SECCIÓN DE EVALUACIÓN DE ESTUDIO DE IMPACTO AMBIENTAL
INFORME TÉCNICO DE INSPECCIÓN DE CAMPO DE EsIA, CATEGORÍA I

DRPO – SEIA – IIO – 226 – 2024.

NOMBRE DEL EsIA:	UNIPLAZA VACAMONTE	
NOMBRE DEL PROMOTOR:	DESARROLLO NUEVO VACAMONTE, S.A.	
SECTOR:	CONSTRUCCIÓN	
CONSULTORES Y N° DE REGISTRO:	JOSE ANTONIO GONZÁLEZ FABIAN MAREGOCIO	IRC-009-2019 IRC-031-2008
UBICACIÓN DEL PROYECTO:	VÍA HACIA PUERTO VACAMONTE, CORREGIMIENTO DE VISTA ALEGRE, DISTRITO DE ARRAIJÁN, PROVINCIA DE PANAMÁ OESTE.	
PARTICIPANTES:	Por MiAMBIENTE: <ul style="list-style-type: none">- Leidis Reyes / SEIA – Dirección Regional de Panamá Oeste.- Migelis Perez / SEFOR – Dirección Regional de Panamá Oeste.- Miguel Ríos / SSH – Dirección Regional de Panamá Oeste. Por la Promotora: <ul style="list-style-type: none">- Edgardo Hernández – consultor	
FECHA DE INSPECCIÓN:	30 DE JULIO DE 2024.	
FECHA DE ELABORACION:	12 DE AGOSTO DE 2024.

Imagen 1, muestra la ubicación geográfica del polígono del proyecto. **Fuente:** Google Earth.

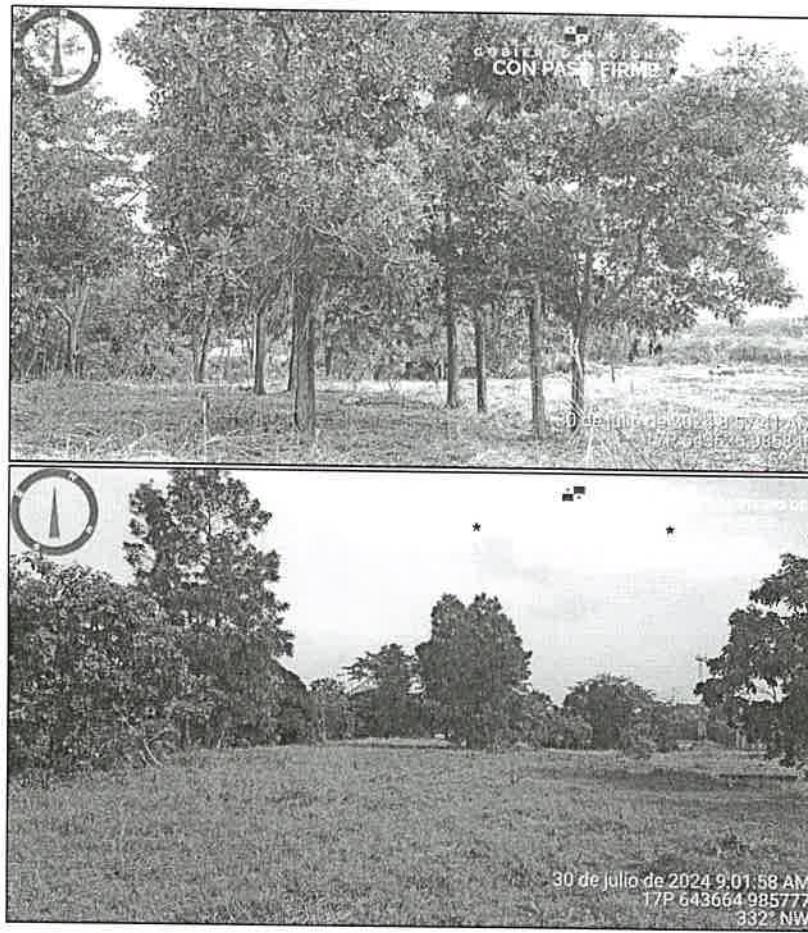
1. El EsIA señala que el proyecto se ejecutará en un terreno con una superficie total de 25,213 m², no obstante, en la verificación de coordenadas realizada por la Dirección de Información Ambiental – DIAM, se generó un polígono de 1 Ha + 9193.66 m², por lo tanto:

- a. Aclarar el área total a impactar con el desarrollo del proyecto.
 - b. Aportar coordenadas DATUM WGS84 (en formato Excel)
2. Presentar certificación emitida por el Instituto de Acueductos y Alcantarillados Nacionales – IDAAN, en donde se señale si el sistema tiene la capacidad para abastecer el proyecto.

Fotografía 4, muestra la vegetación y la fuente hídrica colindante al polígono. **Fuente:** Inspección realizada el día 30 de julio de 2024.

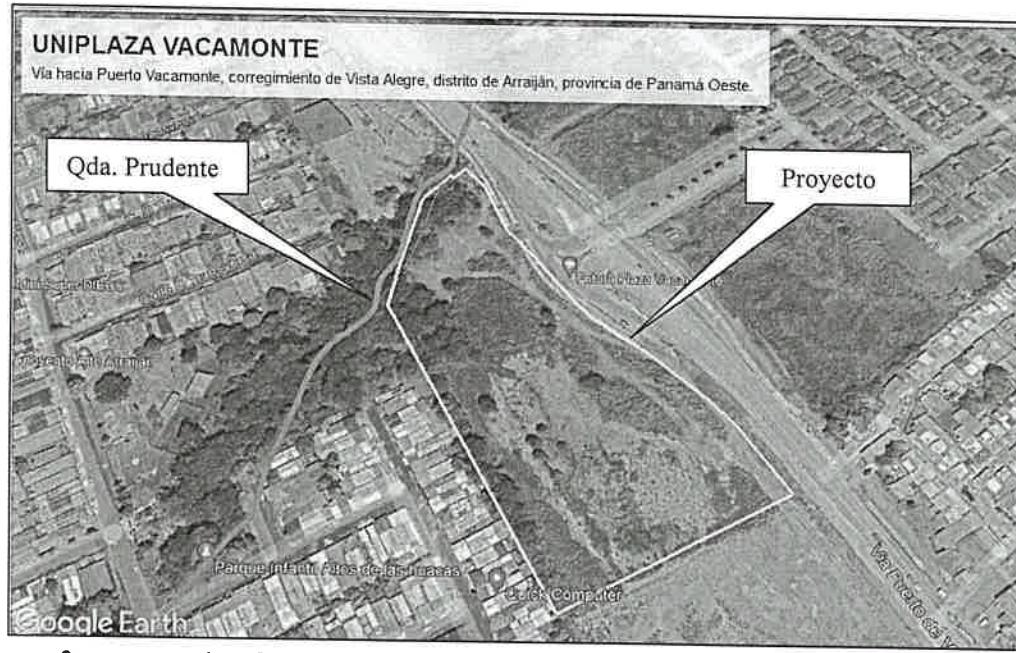
3. El EsIA, en el punto **5.6 Hidrología** señala que “*En el polígono del terreno no existe fuente hídrica, pero colinda al oeste con el Rio Hurón, ...*”, sin embargo, en el Informe de verificación de coordenadas de la Dirección de Información Ambiental – DIAM, y en el Informe Técnico de la Sección de Seguridad Hídrica del Ministerio de Ambiente, indica que el proyecto colinda con la Quebrada Prudente, por lo tanto:

- a. Ampliar información de la fuente hídrica con la que colinda el proyecto.
 - b. En el Plan de Manejo Ambiental no se presentan medidas de mitigación para evitar la afectación de la fuente hídrica colindante al polígono, durante la etapa de construcción y operación.
